BV/08/23-057
Beschlussvorlage
öffentlich

Beratung und Beschlussfassung zur Auswertung des Ergebnisses einer alternativen Tiefgaragenzufahrt für das "Nördliche Mühlengelände" Bad Kleinen

Gemeinde Bad Kleinen
Bebauungsplan Nr. 28
„Nördliches Mühlengelände“

Variantenuntersuchung Zufahrt Tiefgarage

Zufahrt Tiefgarage
V3 - Stat. 0+137
Uferweg
Gehweg
(BSPf)
RB
Fundament
Garage
Pkw
FGSV 2020 (DE)
274
274/11

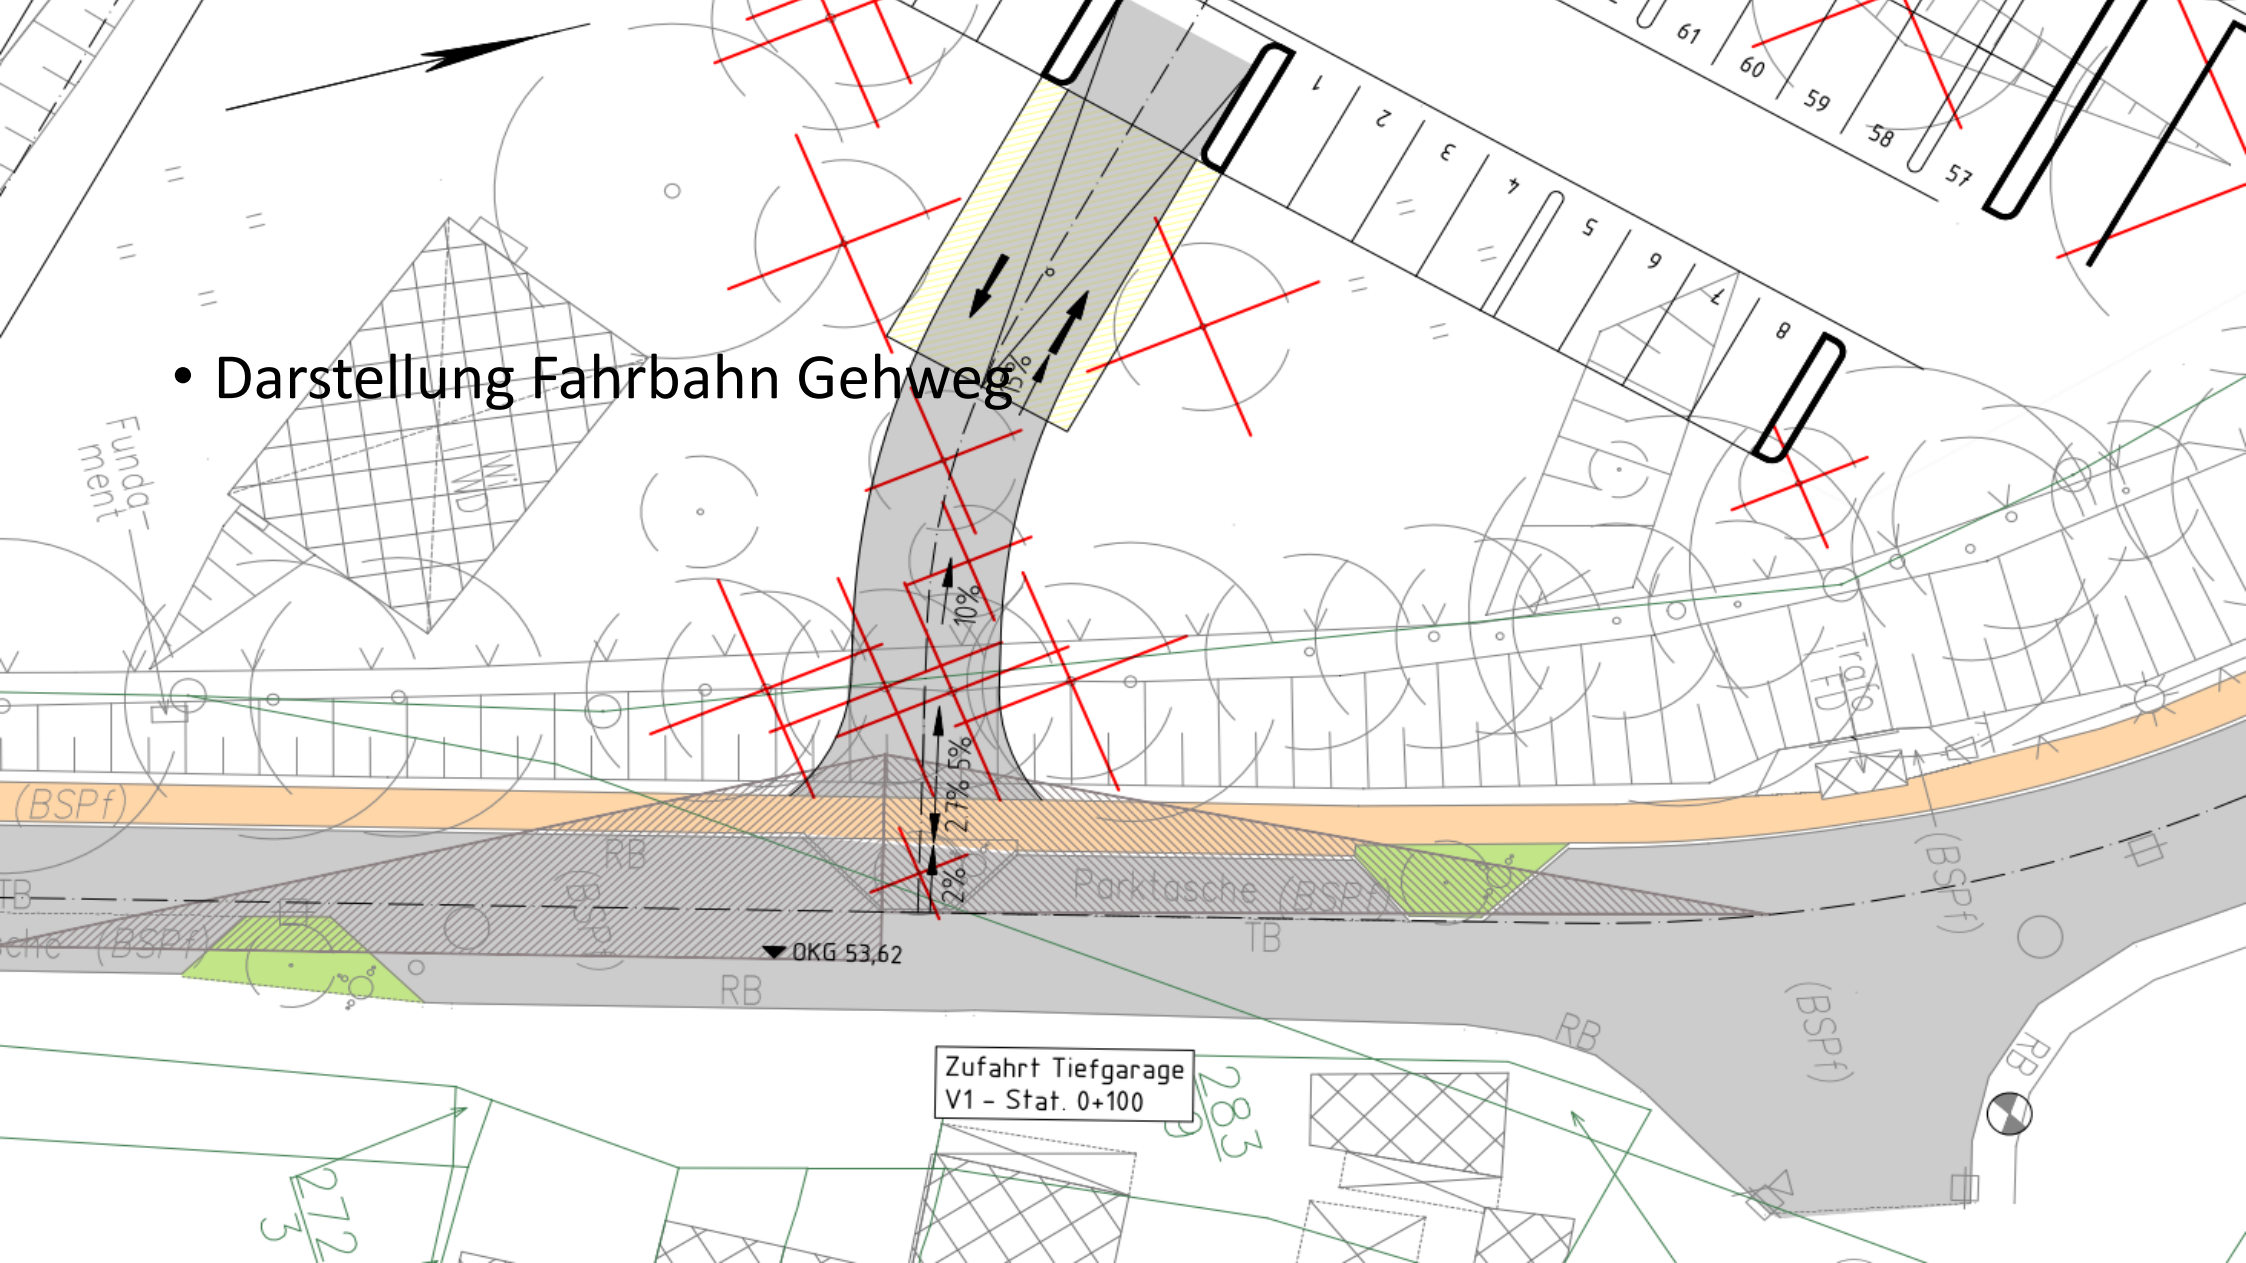
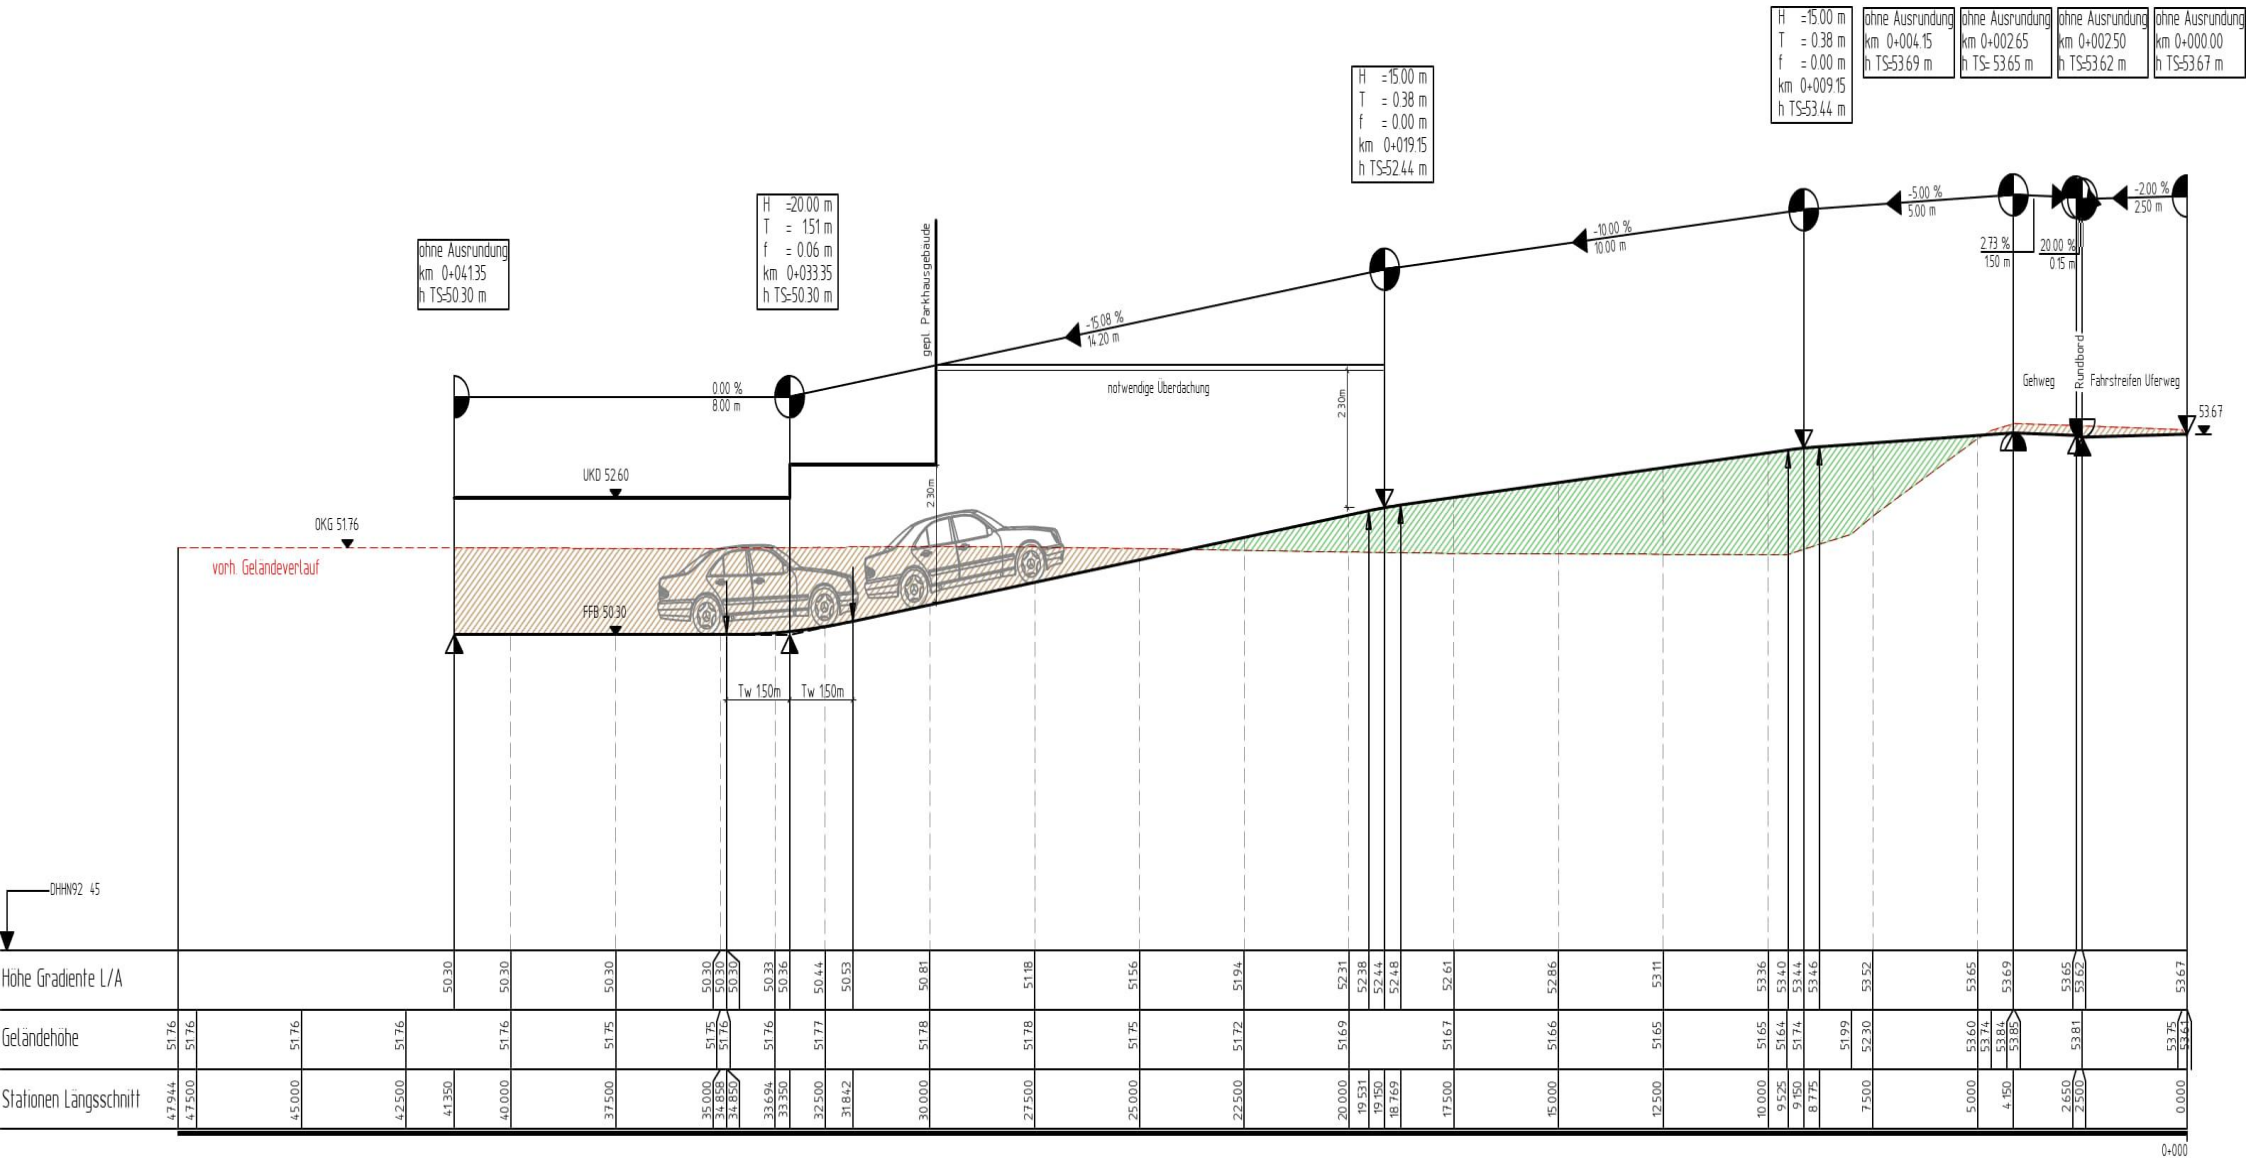
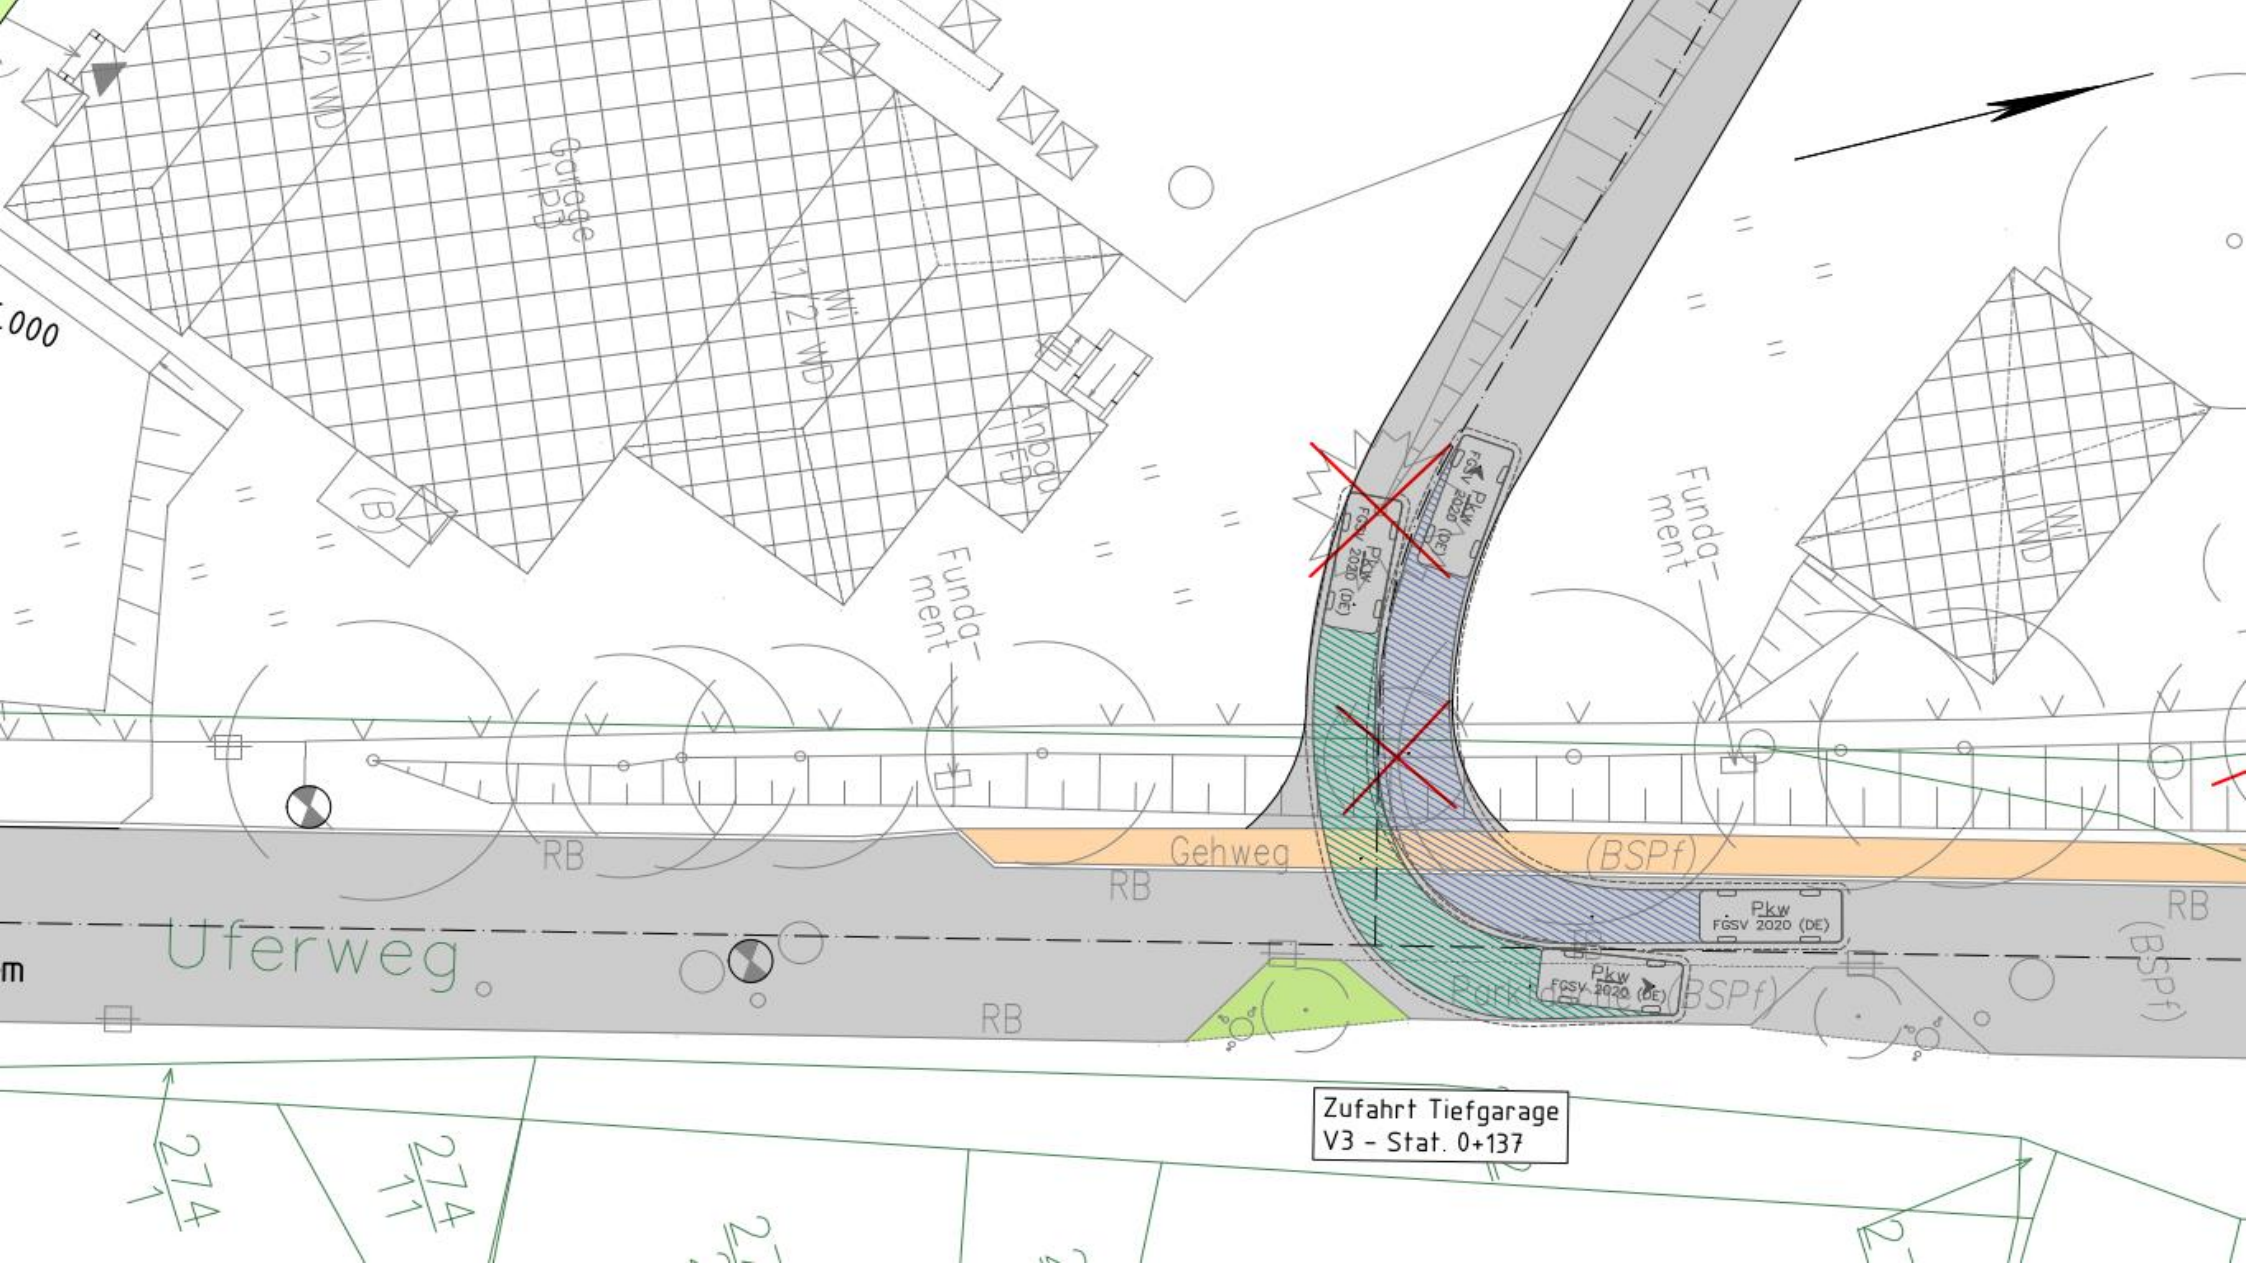
STOP-Schilder werden jeweils an der Ausfahrt links und rechts vor dem Gehweg aufgestellt
